「北海道電力株式会社泊発電所の発電用原子炉設置変更許可申請書  
(3号発電用原子炉施設の変更)に関する審査書案」に対する意見

北海道電力株式会社泊発電所の発電用原子炉設置変更許可

申請書(3号発電用原子炉施設の変更)に関する審査書案

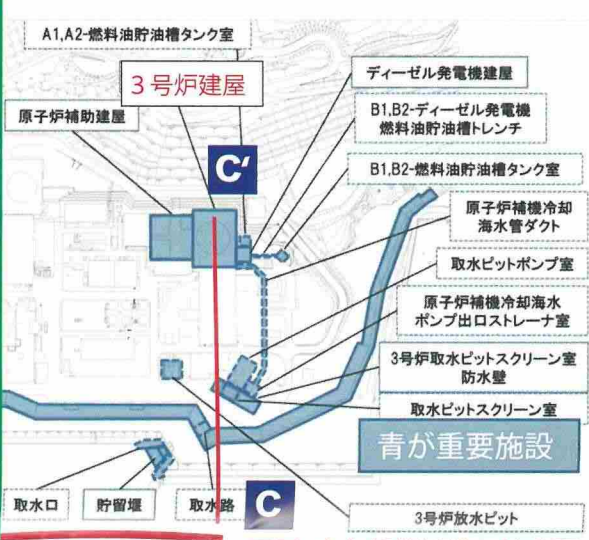
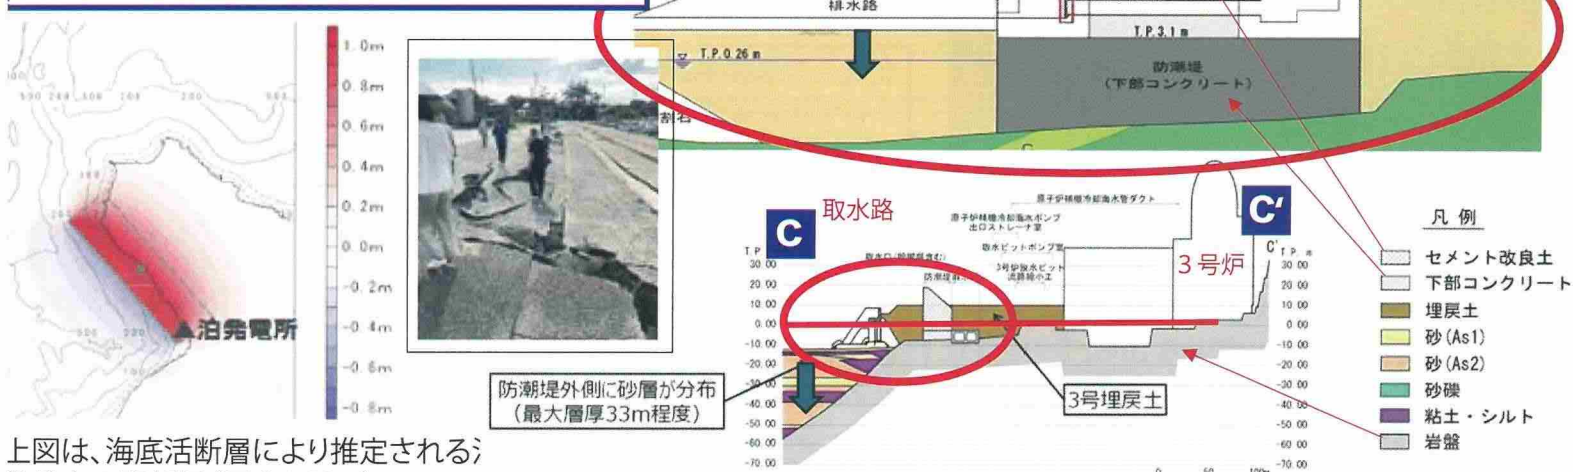
左右の図と、上の写真を見比べてみてください。泊原発の原子炉は岩盤の上にありますが、重要施設はほとんどが埋立地の上にあります。下図は赤線（取水路から3号炉：C—C'）の断面図と近傍の拡大図。埋戻土の厚さは最大25mにも達します。海底活断層が動けば、岩盤は1.28m隆起、海側の砂層や埋戻土は、5mも沈下します。

北電は、埋戻土の下には岩盤があり、また重要施設は、岩盤との間に「無筋コンクリート」を入れたから大丈夫と主張していますが、管路の大部分は厚い埋戻土の中にあり、そこが不等沈下すれば、管路や逆流防止弁は破壊され、機能しなくなる危険が高いです。

海側だけ5mも不等沈下したら配管はどうなる？

**能登半島地震(2024.1.1)は、変動地形学が海底活断層の認定に有効なことを証明。それを認めない北電の調査、規制委員会の「判断」に大きな誤り。**

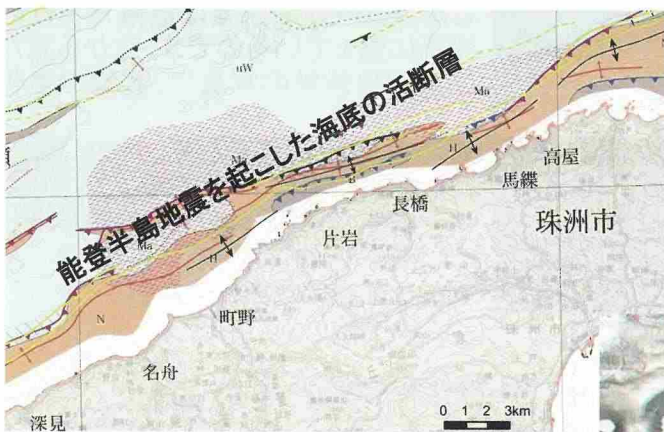
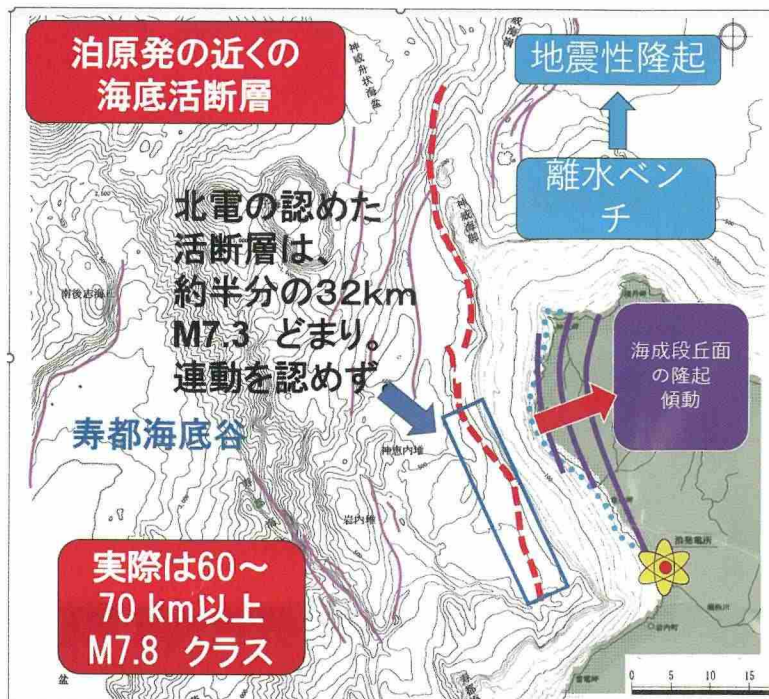
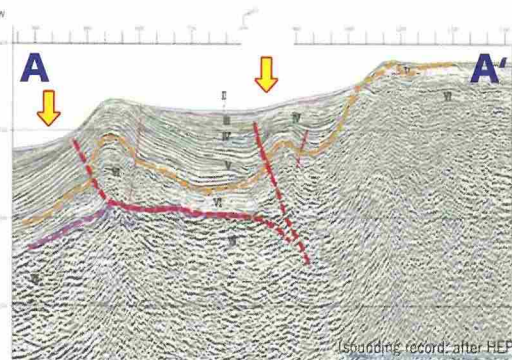
音波探査では、図中の  のように、断層は部分的に、かつ誤った位置にしか認定されていませんでした。しかし、変動地形学的手法では、能登半島地震を起こした活断層が、黄色線のように、すでに2012年に認定できていたのです。

積丹半島の西海岸は、継続的に地震隆起をしてきた地形を示しています。規制委は「地震性隆起」による離水ベンチを認めながら、その近くにあるはずの海底活断層は、音波探査だけに頼って、認めませんでした。しかし、そのような判断の誤りが能登半島地震で明らかになったのです。海底活断層は海岸を隆起させることを、能登半島地震は、目の前で証明してくれたのです。

北電は、音波探査では、上図のように、海底に近い地層は切れているように見えませんので、「断層はない」と判断しています。しかし、変動地形学では、全体の地形を見て、なぜこのような急な斜面ができるのかを考え、陸上で、トレンチなどを掘って確認されている事実から、こういう地形は、地下に活断層がないと形成されない、だから ↓ の位置に活断層がある、と推定するのです。その正しさが証明されたのです。

北電も規制委も、泊原発周辺の海底活断層については、音波探査による手法だけを採用し、変動地形学の手法を認めませんでした。一方、能登半島地震では、地震を起こした海底活断層を正確に認定していたのは、変動地形学の手法だけだったことが判明しました。しかし、北電も規制委も、海底活断層を、変動地形学の手法で見直さないまま、審査を終えようとしています。

変動地形学の手法で認定された積丹半島西方断層は全長約70kmにもなり、M7.8クラスの地震を起こす可能性があります。泊原発の現在の耐震設計(32km、M7.3 想定)では対処できません。また  で示したように、泊原発の敷地の重要施設は埋立地の上にありますから、北電も認めた少なくとも1.28mの隆起や、5mもの不等沈下が始まると、能登半島や志賀原発、柏崎刈羽原発などで生じたような地割れ、不等沈下で、配管などに重大な損傷が生じる危険があります。

北電によるF1断層の掘削地点の露頭写真に、およそ地層境界や、F1断層の位置をプロットしたもの。  
(小野、2018を改変; 右図は小野・斉藤、2019による)

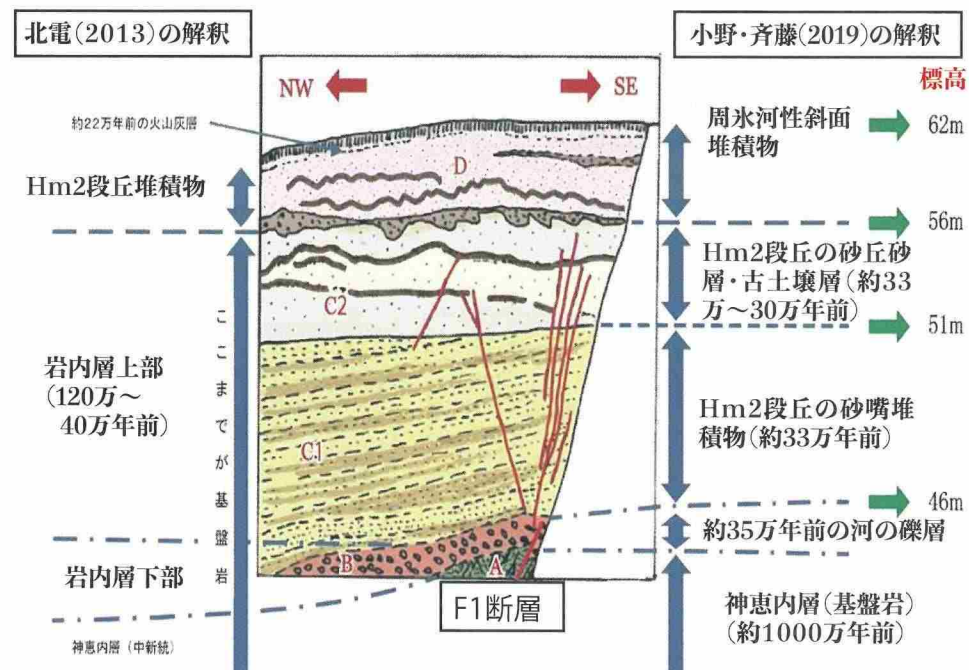
p.1の  地点で、北電(2013)は、「岩内層」を2つに分け、下部だけが120万年前で、上部は120万～40万年前の地層としました(上図右)。F 1 断層は、約120万年前の「岩内層」下部で切られているので、活断層ではないと主張していました。しかし、渡辺・小野(2018)の論文により、F 1 断層は切られているのではなく、砂層(上図右のC 2)の中で上方に消えている、ということが明らかになり、規制委はそれを受け入れて、「F 1 は活断層であることを否定できない」と結論しました。小野・齊藤(2019)は、C2の砂層は、MIS 9 (33万年前)の砂丘砂層であることを明らかにしました。規制委も、2018年2月の審査会合で、敷地内の「岩内層」はMIS 9 か MIS 7 の海進にともなって堆積した地層だと結論しました。北電は、MIS 9 以前の可能性も含めつつ、それを了承しました。しかし、北電(2025)は、「岩内層」がそのような個別の海進にともなう地層であることを認めず、「岩内層は前期～中期更新世の地層」だとして、長期間にわたって堆積した地層のような扱いを続けています。「岩内層」についての北電の誤りは、でも説明します。

北電は、この場所で、F1 断層が活断層であると判断されたために、p.1の掘削場所近傍の ㊦ 地点、㊧ 地点追加で、開削を行い、なんとかして、12.5万年前より古い地層でF1断層が切られている露頭を探そうとしました。そして、㊦ 地点、㊧ 地点で、そのような断面を見出したと主張しましたが、それらはすべて、北電が恣意的に「不整合」をつくった結果であり、そのような「不整合」はもともと存在しません。次ページ以下で説明するように、いずれの地点でも、F 1 断層は、上の地点と同様、砂層の中で上方に消えているだけです。したがってF1断層は、どこでも、「12.5万年前以降の活動を否定できない活断層」になるのです。

**F1断層は、砂丘堆積物の中で上方に消滅しているのです。「不整合」で切られているわけではありません。ですから活断層であることを否定できません。**

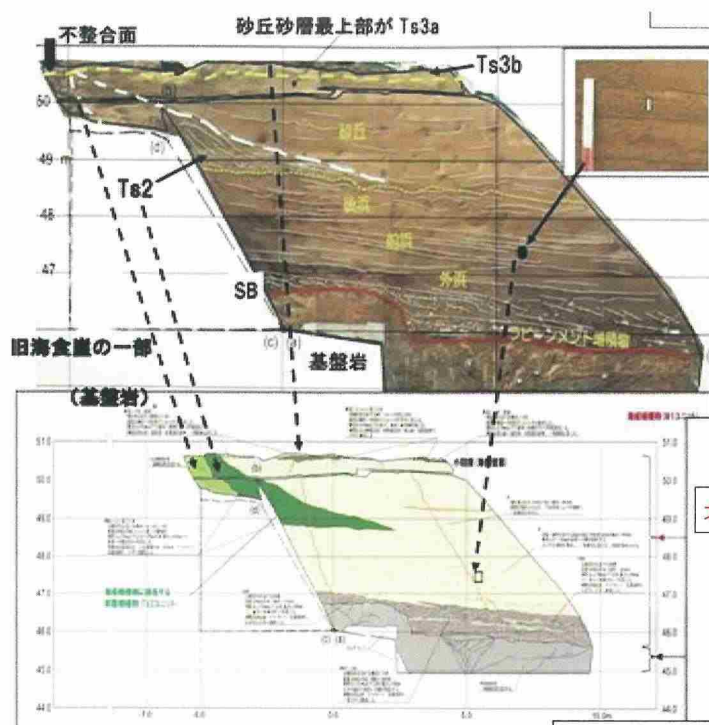
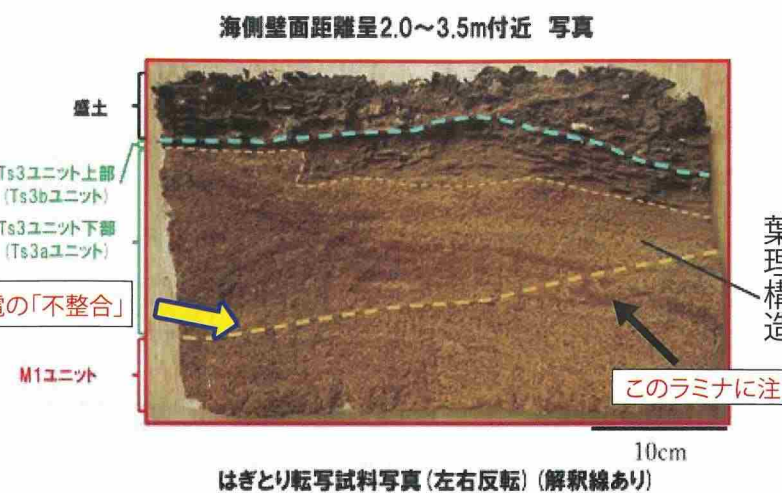
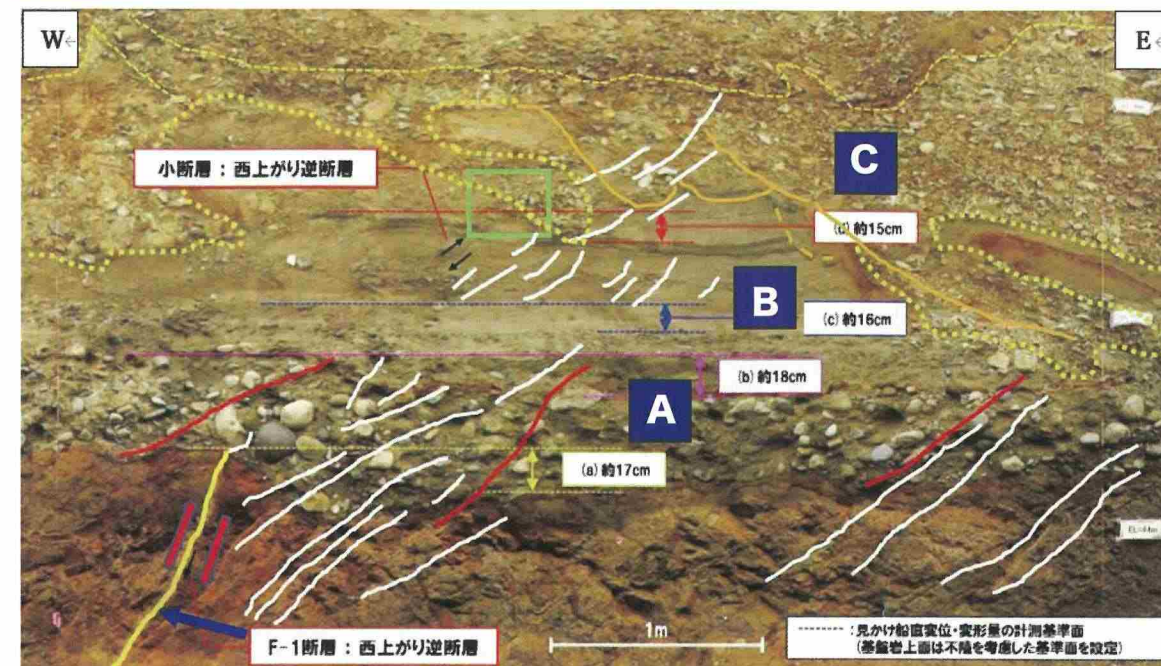
砂丘堆積物の中の、茶褐色の薄いラミナ(葉層)が、北電の主張する「不整合」(太い黄色破線)をまたがって上下に連続しています。風で乱されただけで、「葉理」は続いているのですから「不整合」でないことは明らかです。

上図の(下):そもそも北電は、地層の正確な識別ができておらず、すべてを海底でたまった地層にしています。しかし、上図(上)のように、きちんと分析すれば、海がここに入ってきたとき(海進)、基盤岩を削って、礫層や砂層が上方に堆積しており、最上部は海岸の砂丘になっているのがわかります。だからこそ、砂丘に特有の堆積構造(クロスラミナ、葉理構造など)が存在するのであり、もともとTs3aユニットというような個別の地層は存在しないのです。ですから「不整合」も存在しません。規制委がこのような北電を追及せず黙認したことはさらに大きな問題です。

砂丘では風向きの変化で異なる向きに堆積しますから、地層(葉層)が斜交していても、それはわずかな時間の変化で生じる現象であり、大きな侵食・時間間隙(不整合)ではないのです。(岩内平野の砂丘堆積物の写真:小野・斉藤、2019)

北電は上右写真のように、Ts3aユニットと、M1ユニットの境界(黄色の破線)が、「不整合」であり、F1断層は上端をそれで切られており、Ts3aユニットは約30万年前の地層なのでF1断層は活断層ではない、と主張しています。しかし、上左写真を見れば明らかのように、M1ユニットからTs3bユニットまでは一連の砂丘砂層であり、そこに「不整合」などありません。F1断層は砂丘砂層の中でたんに上方に消えているのです。ですから、F1断層に上載地層法は適用できず、F1断層は、12.5万年前以降の活動を否定できない「活断層」になります。

**F1断層は、北側露頭でも、礫層を貫いてその中で消滅し、礫層によって切られているわけではありません。「活断層であることを否定できない断層」です。**

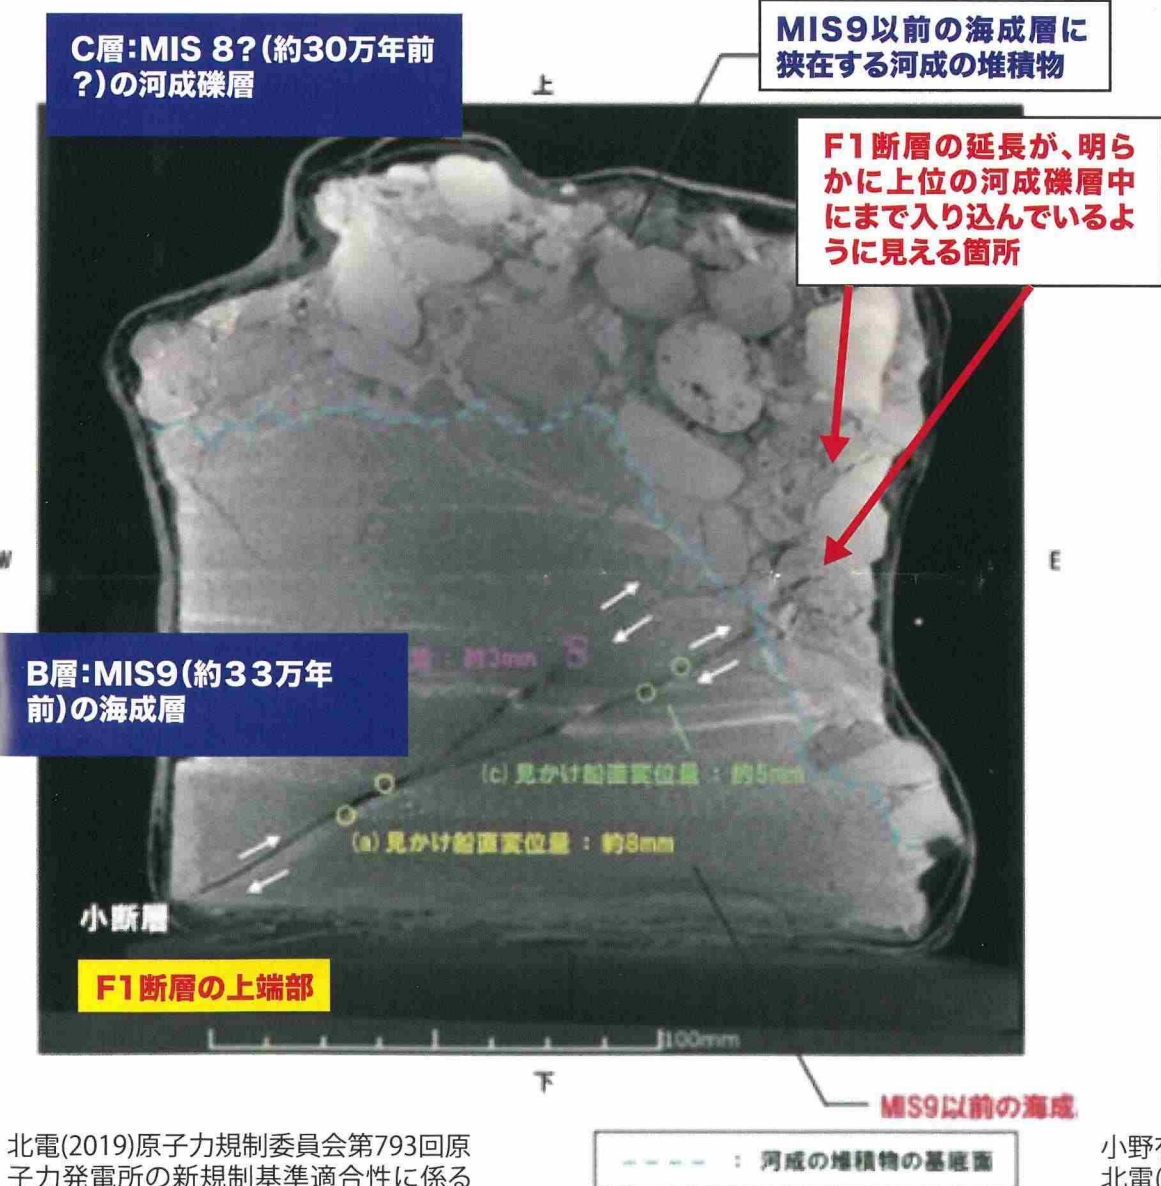
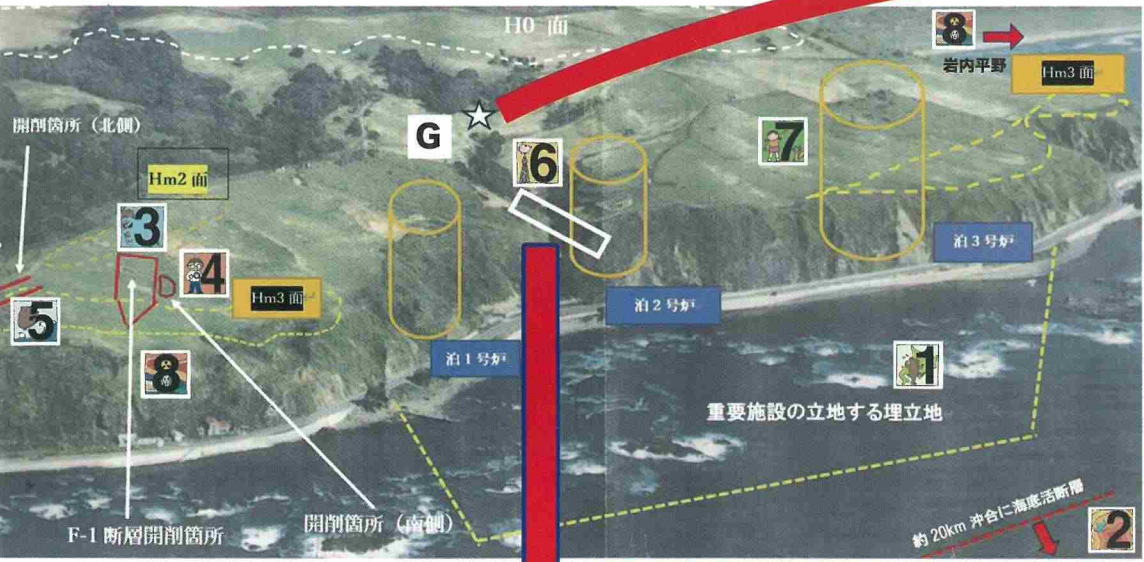
324と同様、F1断層は、ある地層に切られているのではなく、砂層や礫層のなかで上端が消えているだけです。上載地層法は使えず、12.5万年前以降の活動を否定できない「活断層」になるのです。

北側開削地点(p.15)では、左写真のように、F1断層(黄色い線)がAの礫層に切られているように見えますが、実際は礫層を突き抜け、上位の海成砂層(B)や、さらに上の河成礫層(C)の中にまで入り込み、その中で消えているのです。写真中の赤線は礫層を切る断層、白線は不明瞭ながらも、亀裂として認められる断層です。

北電は、B層をずらしているF1断層が、上位のC層(黄色の点線や黄土色の線に囲まれた礫層)に上端を切られており、礫層の年代は12.5万年前より古いので、「上載地層法」によって、F1断層は12.5万年前より後には動いていないと主張しました。

しかし、その証拠として提出された上の写真の緑枠の部分のCT画像では、B層をずらしているF1断層は、境界を越えて、C層の中まで明らかに入っています。

この事実を「科学」に書き(小野、2020)、規制委にも送付したところ、以後の審査会合で北電は、試料の作成過程で、乾燥のために割れ目が入ったためだ、と言い逃れをしました。もしそうなら、割れ目は他の場所にもできるでしょう。それを追及しなかった規制委も問題です。北電(2025)は現在でも同じ主張を繰り返しています。

F-4断層 開削調査箇所壁面写真(北側)(解釈線あり)

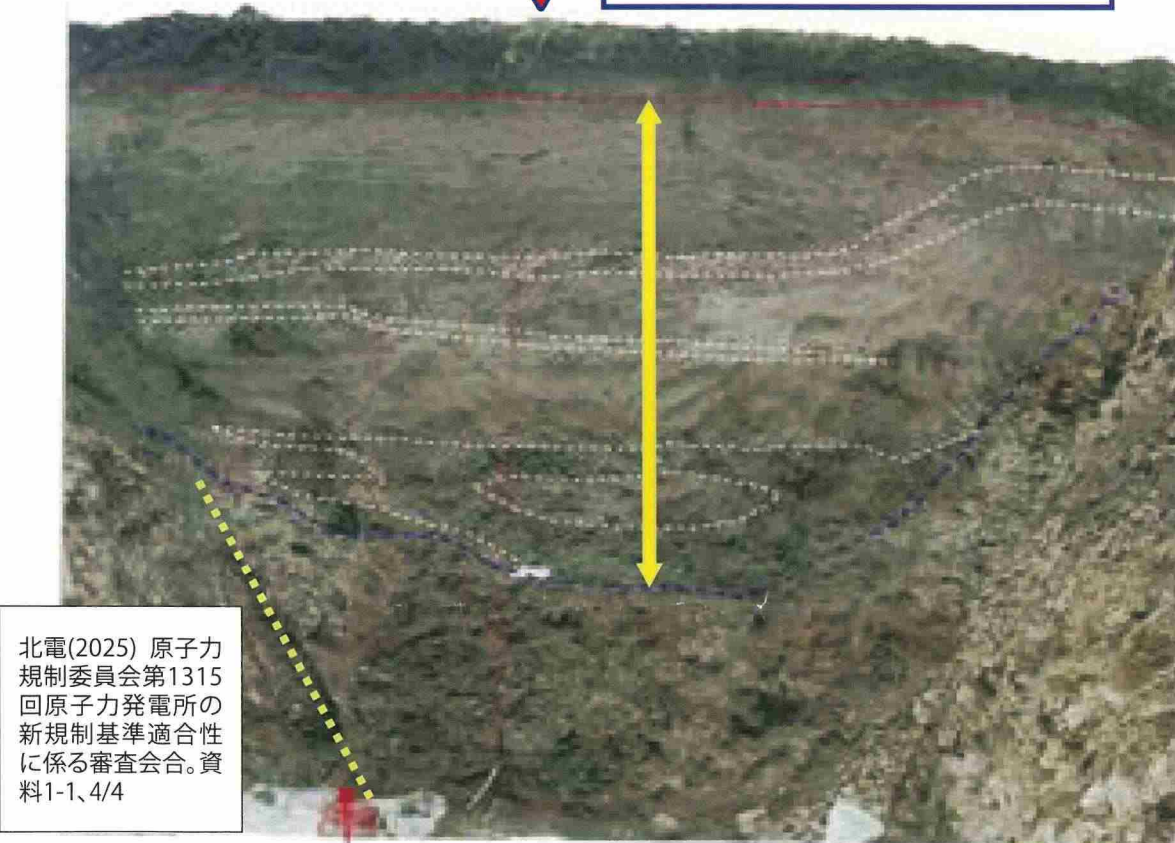
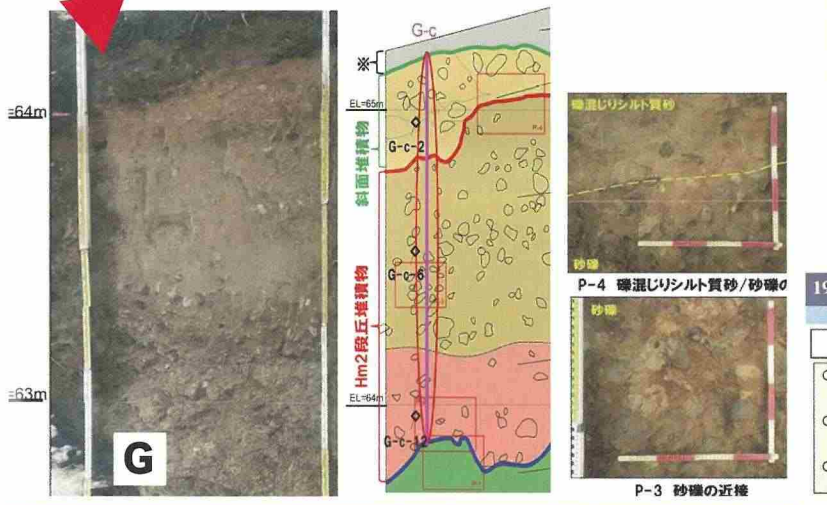
北電が規制委に提出した下の写真は、下から見上げて撮られた写真で、堆積物の厚さは、少なくとも数mはあるように見えますが記載がありません。

2号炉の直下を通るF4断層の審査は、最も重要なはずですが、北電は規制委に、この写真と、簡単なスケッチしか提出していません。写真にはスケールさえ入っておらず、垂直方向の高さ、水平方向の距離も示されていません。地層の境界線は引かれていますが、それぞれの地層の分析結果は一切、公表されていません。積丹半島の珊内などでは、上右写真のように、最終氷期の海面低下期に掘られた谷を、斜面から移動した砂礫や泥が埋めており、Toya、Spfa 1などの火山灰が入っています。しかし北電は、F4断層の開削箇所では、火山灰の調査すら行なっていません。これは新規制基準を決めた趣旨を踏みにじるものです。北電はこの重要な崖の調査を行わなかったか、行なったら、都合の悪い事実が見つかったので、それを隠蔽している可能性すらあります。最も重要な露頭の調査を怠った北電、その責任を追及しない規制委の責任は重大です。

F4断層のある崖(左図、長方形の白枠地点)が、2号炉の建設で消滅しているので、北電は、そこから遠く離れた左図G地点(7のGと同じ)にある「Hm2段丘堆積物」が、F4断層のある崖に見られた厚い谷埋め堆積物と同一であるとし、「Hm2段丘堆積物」は約30万年前の古い地層なので、それに覆われるF4断層は活断層ではない、と主張しました。しかし、7でも説明したように、G地点を覆っているのは、最終氷期の周氷河斜面堆積物なのです。F4断層を覆っているのも、同時期の厚い谷埋め堆積物であり、それを上載地層とするF4断層は、新規制基準に照らせば、「活断層であることを否定できない断層」になります。

4F-11断層の活動性評価(5/5) 一部修正(H28/5/13審査会合)

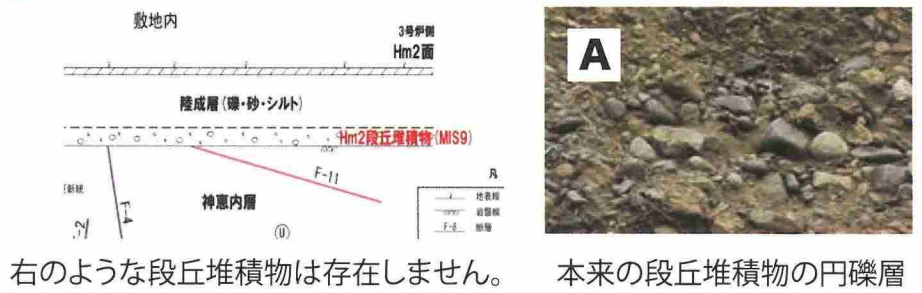
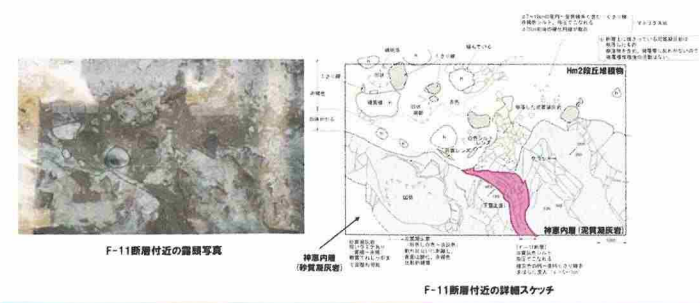
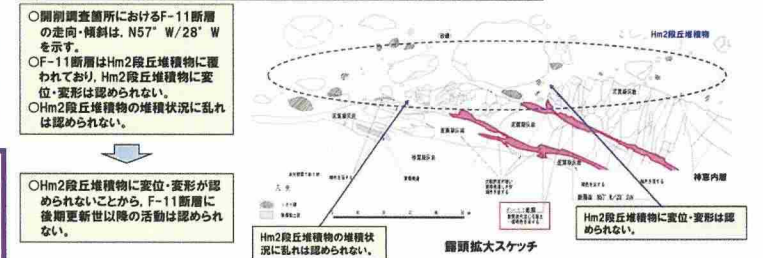
上写真 Gについて北電は写真右図のように下部は「Hm2 段丘堆積物」、上部は斜面堆積物としています。しかし、多くの角礫が乱雑に堆積していることから、すべて周氷河作用を受けた斜面堆積物のように見えます。

このスケッチでは、F11断層が基盤をずらせ、斜面堆積物に突き上げているように見えます。斜面堆積物が最終氷期に移動しているなら、明らかに、活断層であることを示すものと言えます。

泊原発の敷地は、12.5万年前以降の最終氷期に、周氷河作用を受け、左写真のような、なだらかな斜面になりました。上写真のように、4万年前(●)、11万年前(●)、22万年前(●)の火山灰が、ごちゃごちゃになって斜面をずるずる移動したので礫も破碎され角礫になりました。敷地はこういう斜面堆積物に広く覆われているのです。

北電の示す「模式図」は、事実に基づかない空想的な図です。なぜなら、スケッチには、「Hm2段丘堆積物」の上に斜面堆積物が載っているようには描かれていないからです。明確な境界があるなら、スケッチに描かれるはずですが、それが無いのですから、基盤の上に載っているのはすべて「陸成層」=周氷河性斜面堆積物と考えるべきなのです。本来の「Hm2段丘堆積物」なら、写真Aのように円礫の多い礫層になるはずですが、周氷河作用による移動期は何度かあったでしょうが、最後は、12.5万年前以降の最終氷期です。F4断層と同様、F11断層の上載地層がその時期の地層であれば、「12.5万年前以降の活動を否定できない断層」になりますから、新規制基準での定義に従い、「活断層」であることを否定できない断層になるのです。

MIS5e, MIS7, MIS9の海進による3つの海成段丘面の分布図(上)と、黒実線に沿う東西方向の断面図(下)(小野・斉藤, 2019による)

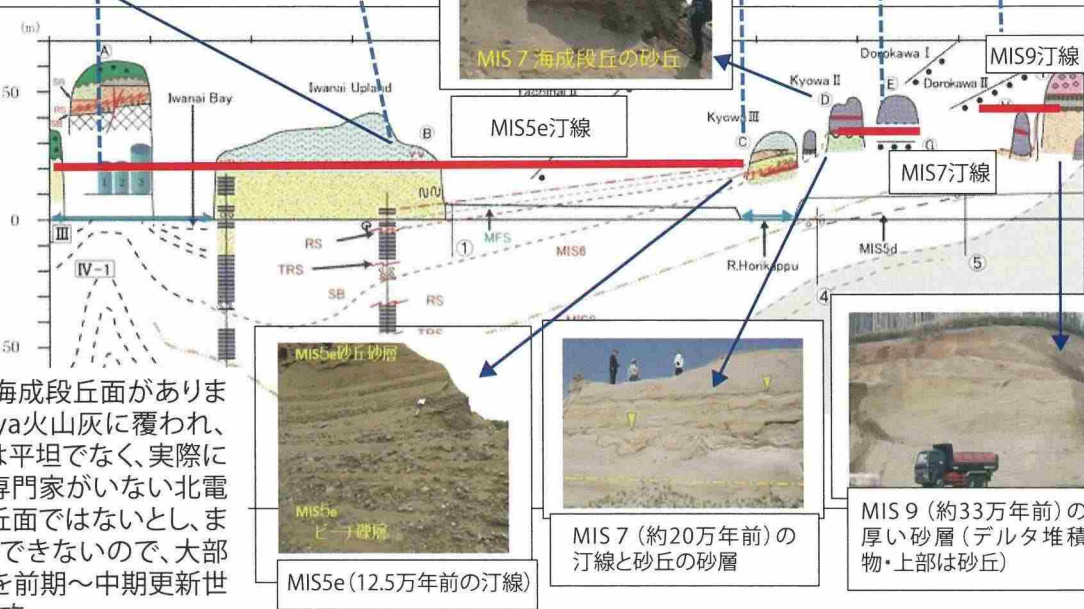
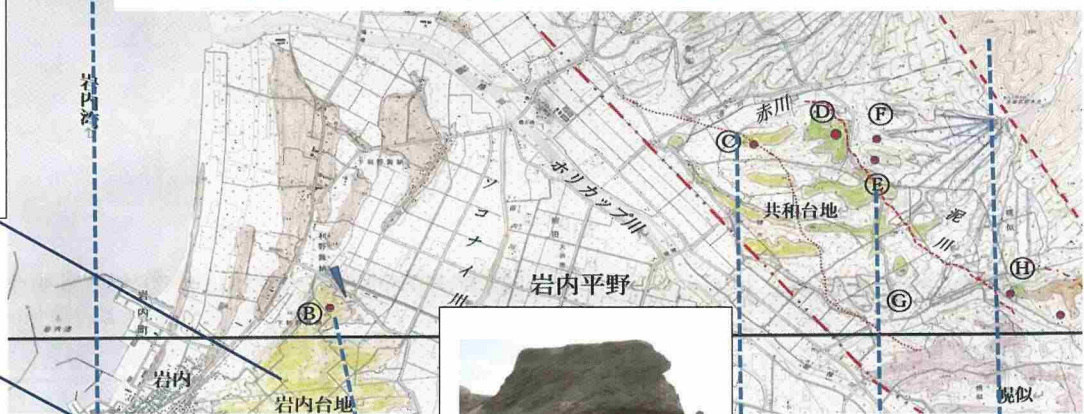
北電は、2025年1月の審査会合で、これまで無視し続けてきた小野・斉藤(2019)の査読付き学術論文を引用しましたが、わずか3行で紹介しただけで、論文内容の検討は一切せずに終わっています。検討したら、自社の主張がすべて崩れるからです。

岩内平野には標高の異なる3段の海成段丘面がありますが、いずれも、厚い砂丘砂層やToya火山灰に覆われ、砂丘地形も残っているので、段丘面は平坦でなく、実際にはかなり起伏があります。地形学の専門家がない北電は、起伏があるとそれだけで海成段丘面ではないとし、また海進・海退による堆積過程が理解できないので、大部分の砂層を「岩内層」と一括し、それを前期～中期更新世と古く考える大きな誤りを犯しています。
